Rapport de contrôle d'installations électriques à basse et à très basse tension

RÉF. 66/2023/61599/01:1

DATE DU CONTRÔLE 11/04/2023 AGENT VISITEUR Chirel Ngueguem
ADRESSE DU CONTRÔLE Avenue de l'Oud-Kapelleke 4 (étage 1er Gauche) - 1140 Evere TYPE DE CONTRÔLE Visite de contrôle vente ancienne installation (8.4.2.)

Croquis de position élémentaire et descriptif sommaire des tableaux

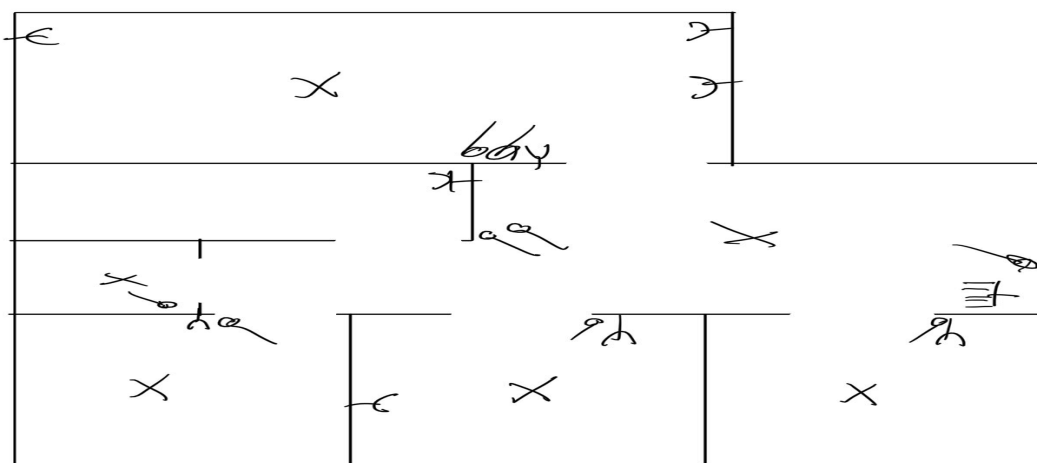
4 x MJ 16/20/25A - 1,5/25
1 x Disj unipolaire 20A 3P / 25
